「ツバクロ発生土置き場について」の 環境影響評価に関する静岡市の考え方

静岡市
令和5年10月13日

図16 樫島ロッヂ付近での最大水深予測結果 (土石流発生時)

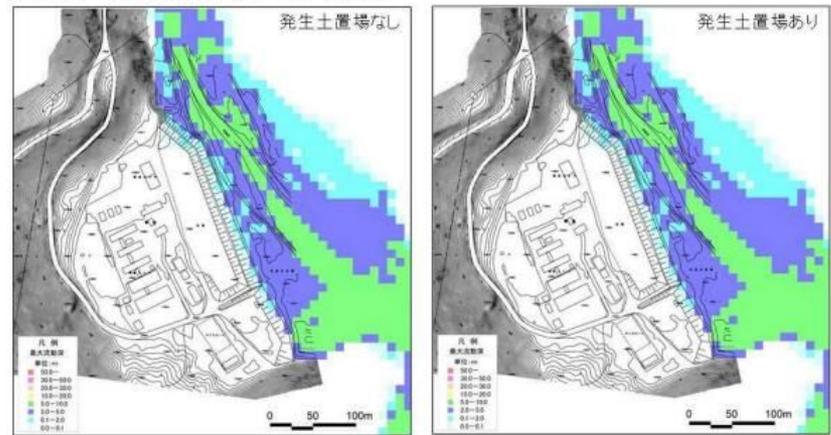
上千枚沢の85万 m^3 の崩壊土砂がそのまま土石流となり、100年確率の河川流とともに下流に流下するという現象は、発生しにくいものと考えられる。(注)

土石流が直接、河川を流下する現象としては、ほぼ最悪の現象の発生を想定したシミュレーションを実施している。

なお、これ以上の規模の深層崩壊の発生の可能性(例えば1,000万 m^3)はあるが、その際には、崩壊する土石は、土石量に比べて水分量が小さいことから、崩落した土砂の大部分は、河川を下流に直接流下せず、土砂ダムを形成すると考えられる。

JR東海のシミュレーション結果では、「椹島ロッヂ付近での河川の最大水深」に変化が生じないなど、盛土の有無による下流側への「影響の違いは見られない」とされている。

シミュレーション結果の精度や想定した山体崩壊の規模については不確実性がある。万が一、想定外の事態が発生した場合に対する影響の低減措置を明確にしておく必要がある。

図 37 発生土置き場付近の最大水位

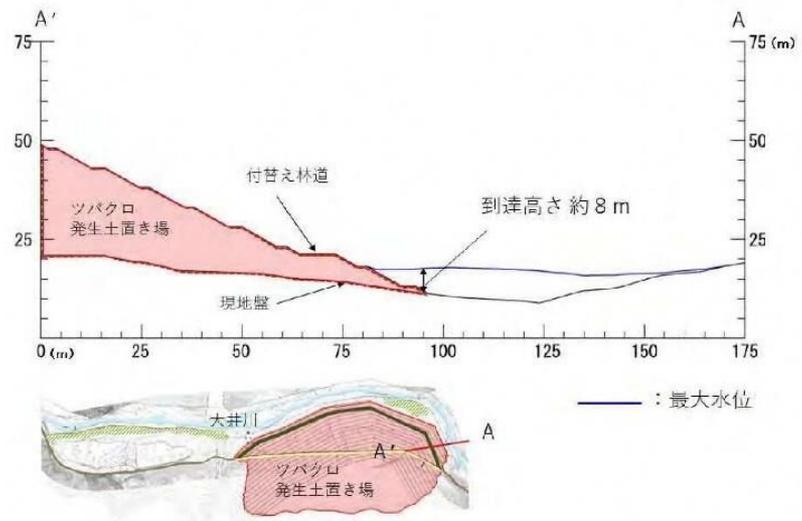
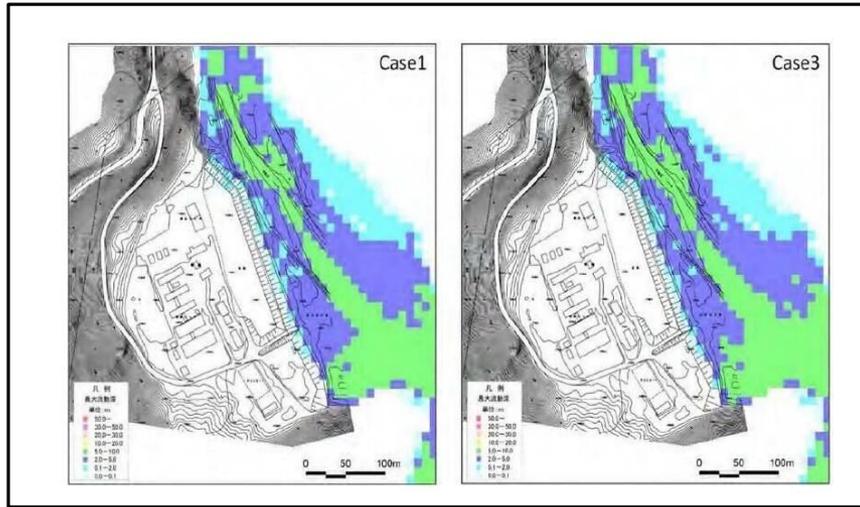
- ・シミュレーション結果では、盛土の有無による榎島ロッヂ付近への「影響の違いは見られない」とされている。
- ・よって、榎島への影響についての「静岡市の考え方」は、前ページと同様である。
- ・発生土置き場の安定性については追加確認を行う。26

図18 河道閉塞決壊時の榎島ロッヂ付近での最大水深予測結果

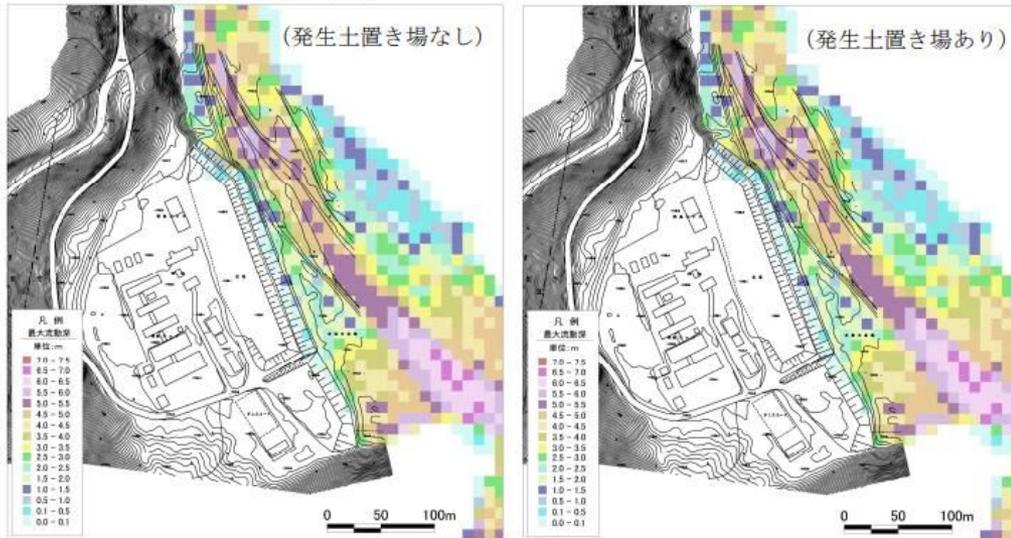
- ・シミュレーション結果では、盛土の有無による榎島ロッヂ付近への「影響の違いは見られない」とされている。
- ・シミュレーション結果の精度や想定した山体崩壊の規模については不確実性がある。
- ・万が一、想定外の事態が発生した場合に対する影響の低減措置を明確にしておく必要がある。

5-3(2)㊦ 「ツバクロ盛土と土砂ダムが一体となって形成される」場合のイメージ図

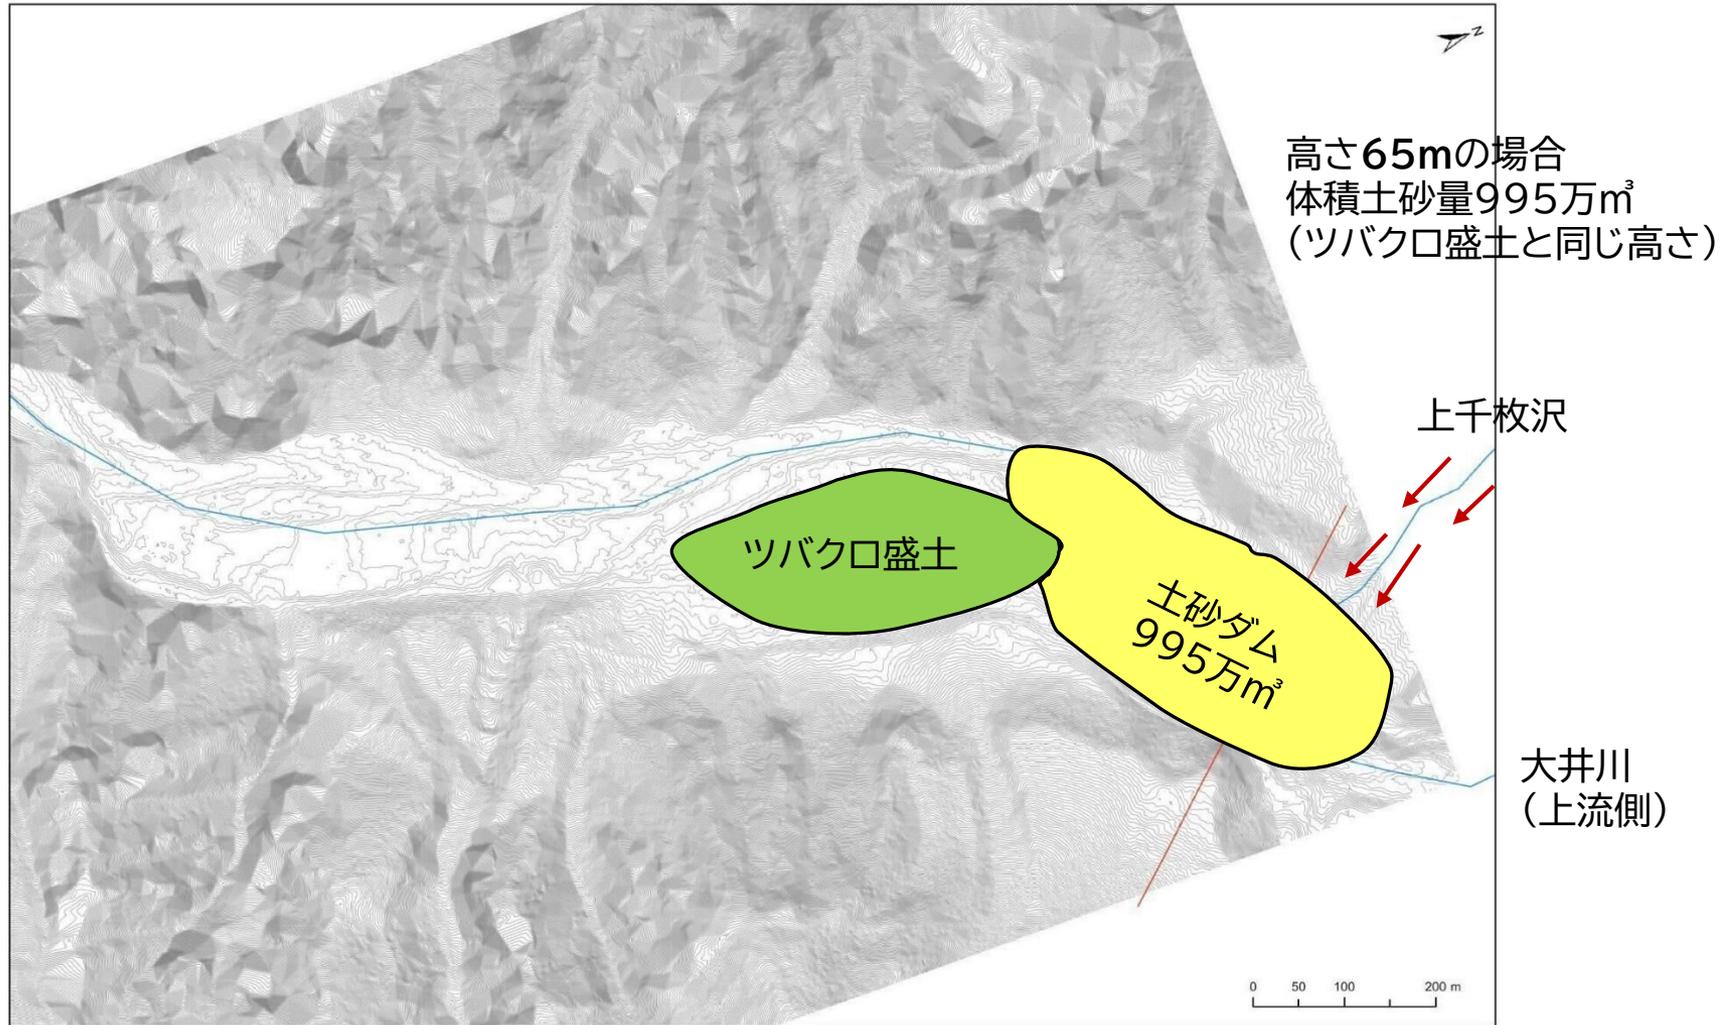
- ・995万 m^3 の土砂ダムの堤体は、高さ65m、最大幅460m、長さ541mとなると設定した。千枚岳からの流下物は岩石が主であることを考えると、一種の巨大なロックフィルダムが形成された状態となる。
- ・高さは65mもあり、全体が崩壊した場合は、危険な状態も発生しうるが、長さ540mにわたり河川を閉塞している土砂ダムが、形成後短期間に貯留水が溜まり一気に全体崩壊するという現象は起こりにくい。
- ・よって、このような土砂ダムが形成された場合は、榎島は避難対応をし、ダムの安定化対策を県とJR東海が連携し実施することになるだろう。
- ・65mの土砂ダムの崩壊現象についてのシミュレーション解析の必要性は小さい。
- ・現象の発生は回避できないため、事前の対策ではなく、発生後の事後対応による影響の低減策をあらかじめ検討しておくべきである。

図 3 1 上千枚沢～榎島間での最大水深予測結果（土石流発生時、置き場なし）

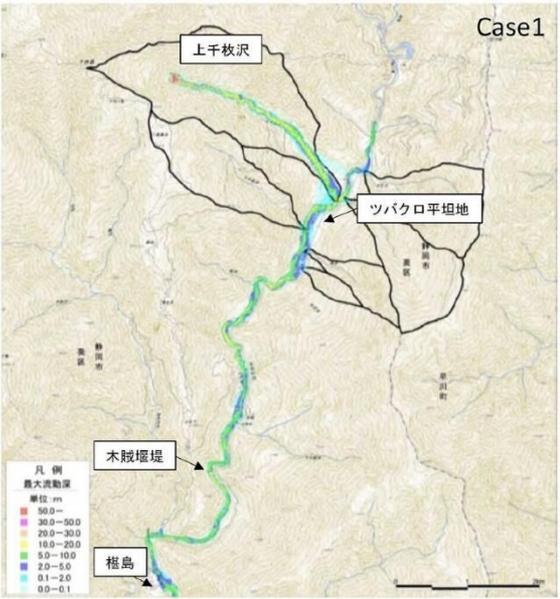
- ・ ①㊧の場合は、どちらも岩石主体の大規模な土砂ダムである。この場合は、貯留水がたまるまでに日数がかかる。この間に流路等を設定することにより、土砂ダム全体が一度に崩壊する現象は、回避が可能又は影響の低減が可能であると考えられる。
- ・ ㊦の場合は、JR東海のシミュレーションの結果からみて、盛土の「あり」「なし」で大きな変化はないと推定される。

⇒対岸侵食については、追加的な影響評価は必要ないと考えられる。

図6 盛土のり尻詳細図

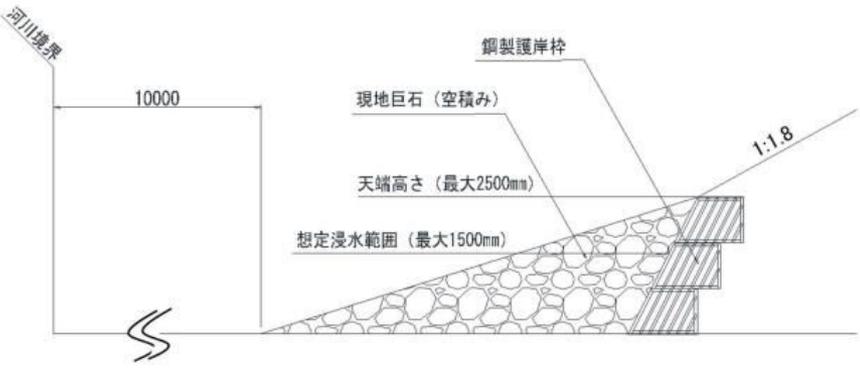
- ・ 盛土の下部については、その部分が侵食をし、削られた場合は、大規模盛土の崩壊につながる可能性がある。
- ・ 鋼製護岸枠や現地巨石積みで対応しているが、河川水の流向が護岸に向かった場合の浸食の可能性については、市としてはまだ十分に評価できていない。
- ・ 追加的な確認を行いたい。
